第二河川分署

鳳山溪水系支流霄裡溪治理計畫(第一次修正) **(斷面04-1下游40公尺~斷面05上游316公尺河段右岸)** **用地範圍線局部修正**

地方說明會

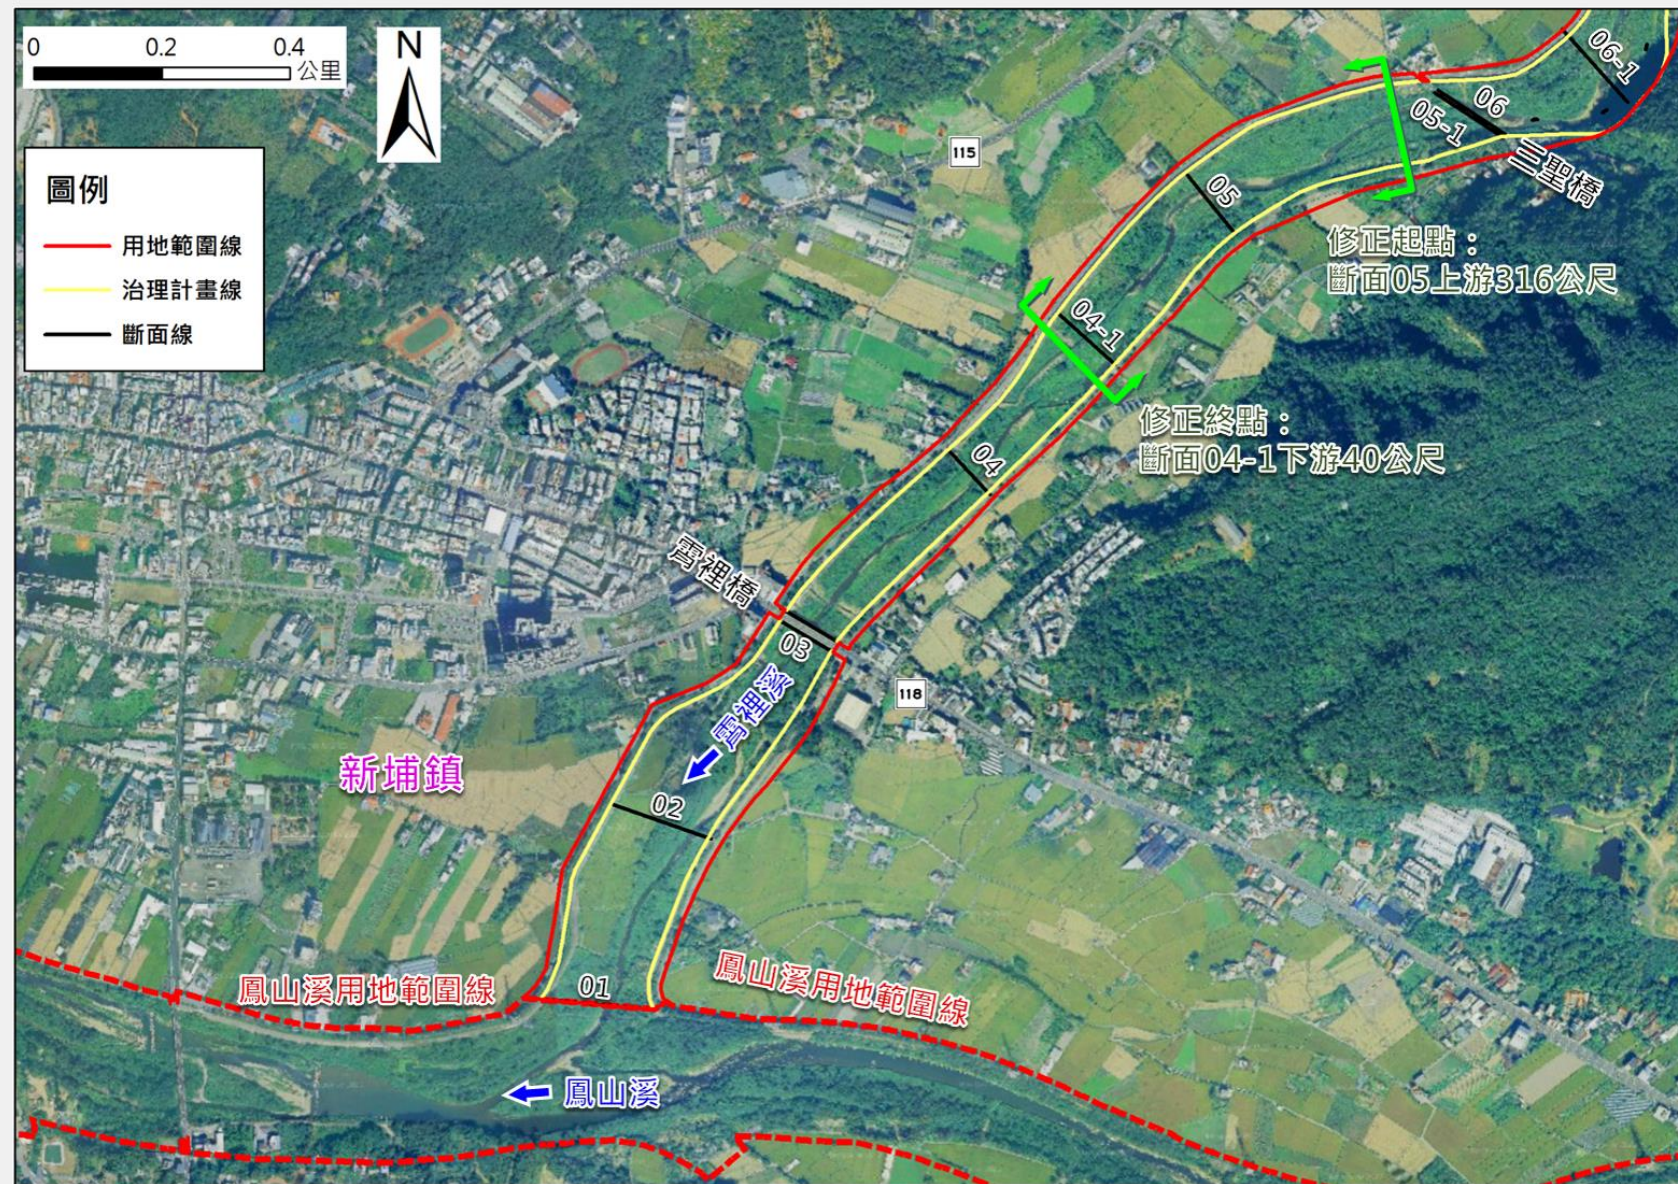
- 修正範圍：霄裡溪右岸斷面04-1下游40公尺~斷面05上游316公尺，(里程1K+273~1K+917)長度約644公尺。
- 修正項目：右岸(四座屋一號堤防)用地範圍線修正至既有水防道路側溝。

110年治理計畫：

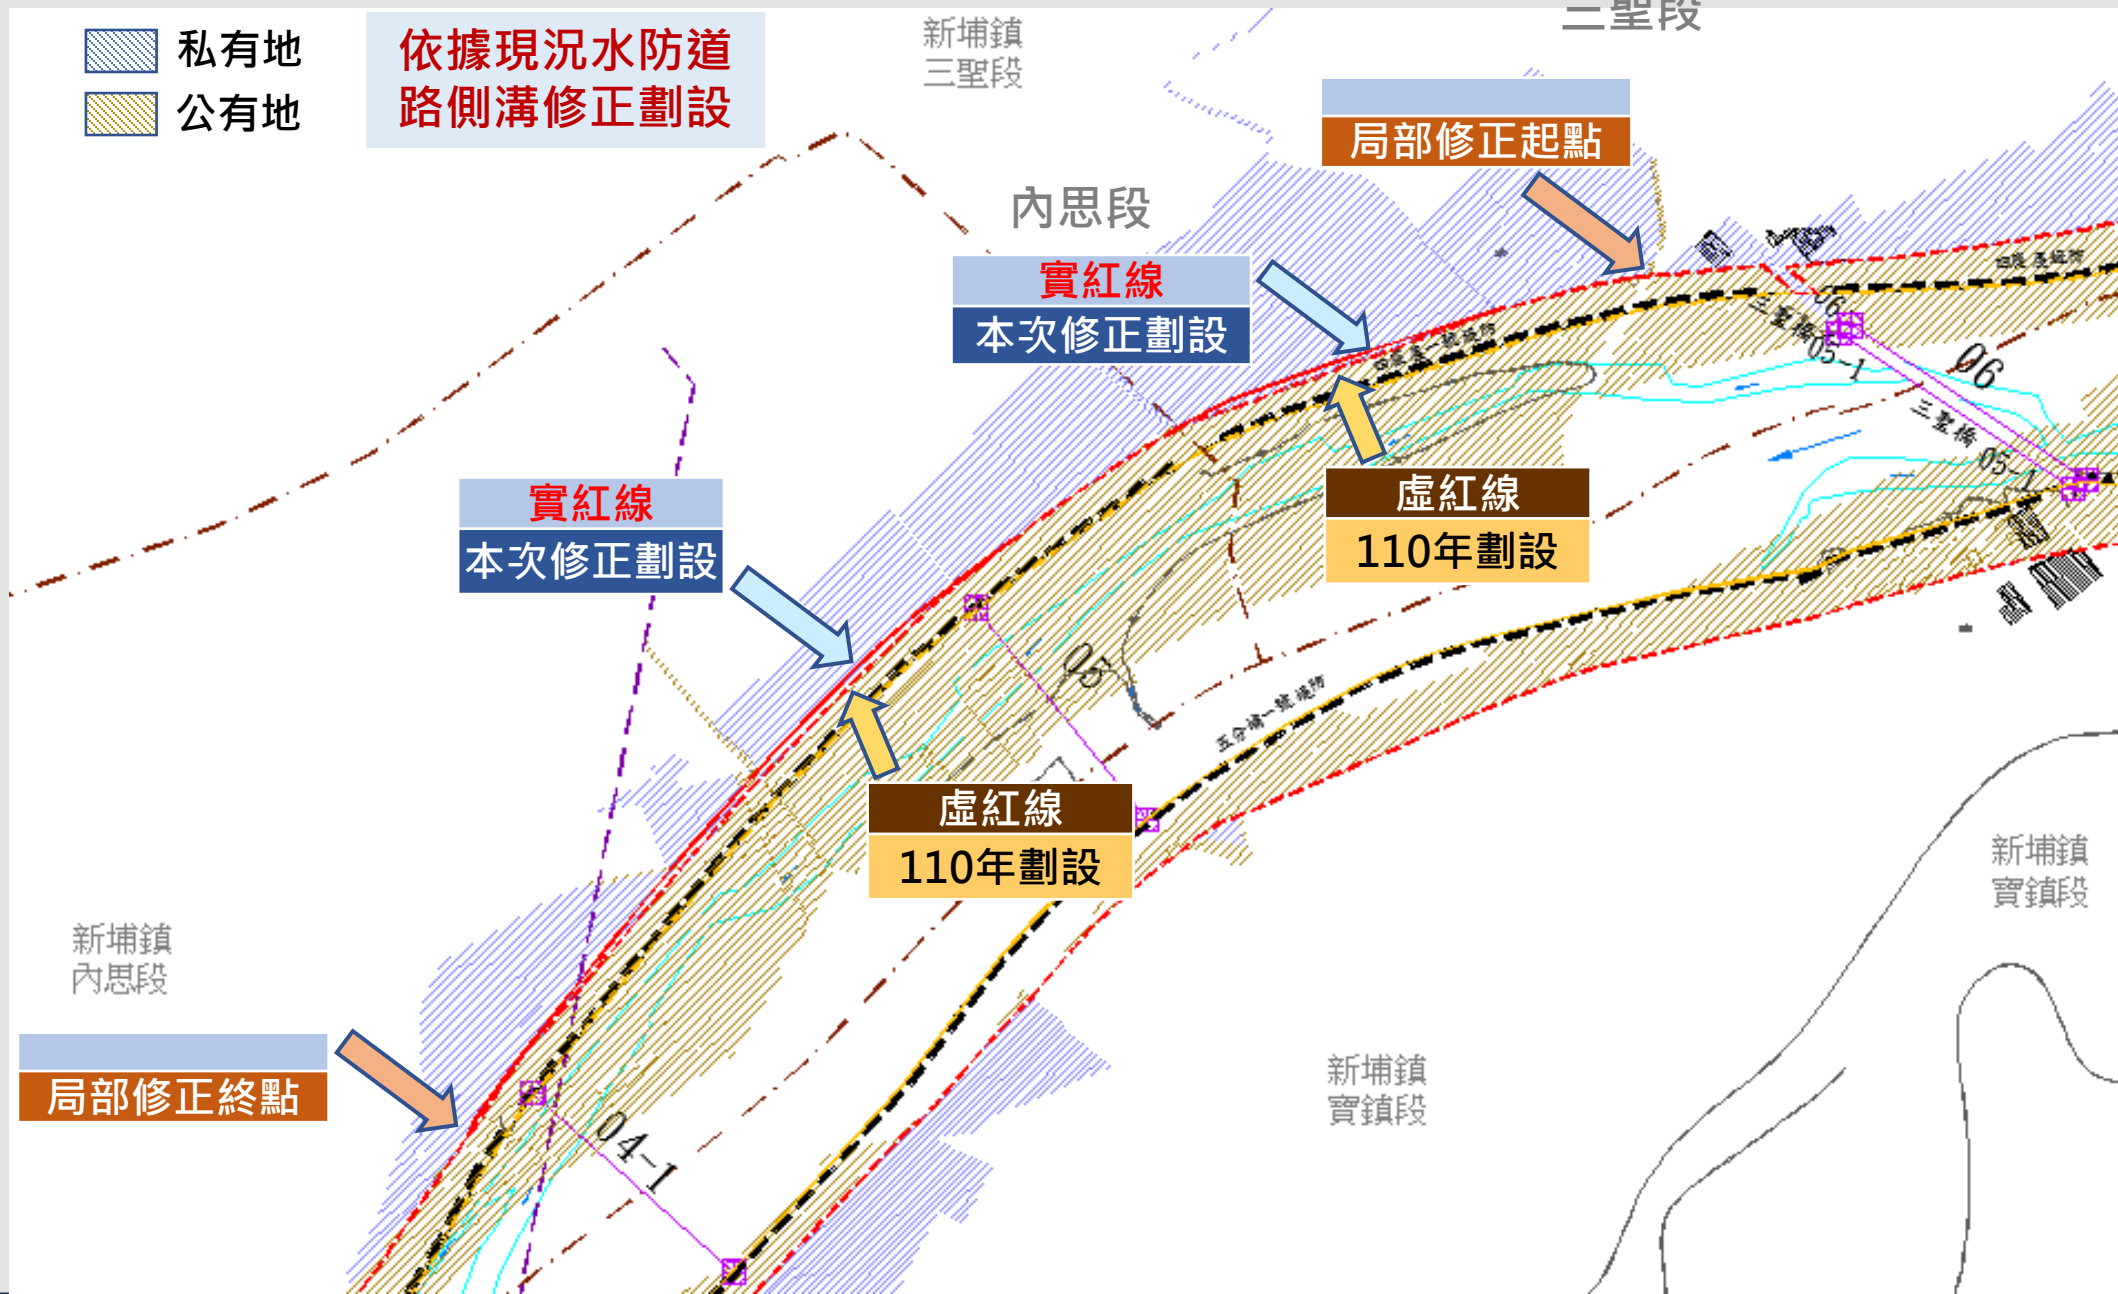
- 本次局部修正河段(霄裡溪斷面04-1下游40公尺~斷面05上游316公尺)計畫洪水量為850秒立方公尺。
- 依據該治理計畫，本河段斷面04~05-1兩岸皆已興建堤防；斷面04~05-1右岸為四座屋一號堤防，左岸為五分埔一號堤防，其現況堤頂高均滿足計畫洪水位。

本次局部修正河段之修正治理措施

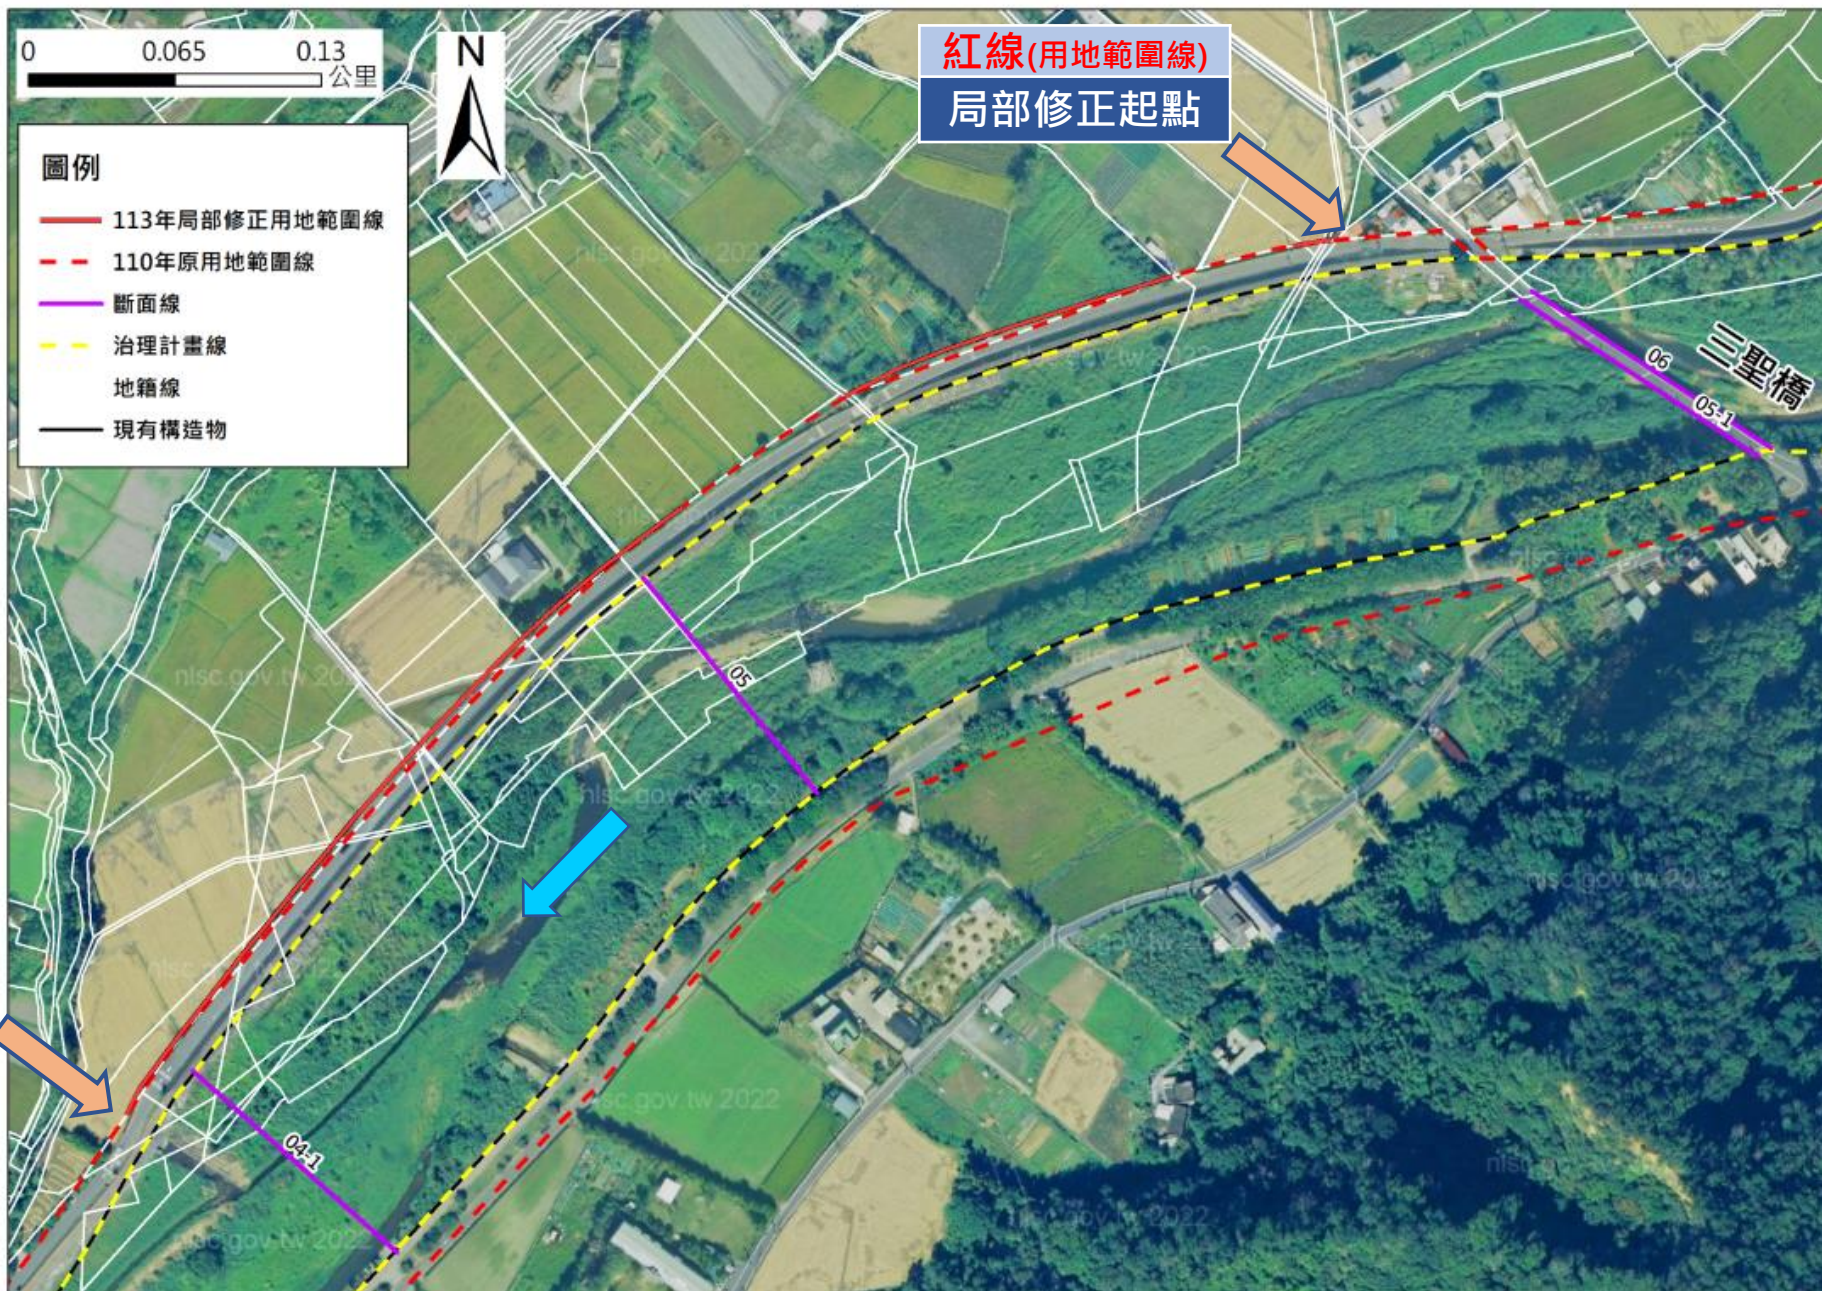
- 現況河槽尚能容納計畫洪水量，故治理措施維持現況河防建造物布置，無需調整，本次修正僅針對用地範圍線進行局部修正。

依據新竹縣竹北地政事務所
局部地籍複丈成果劃設
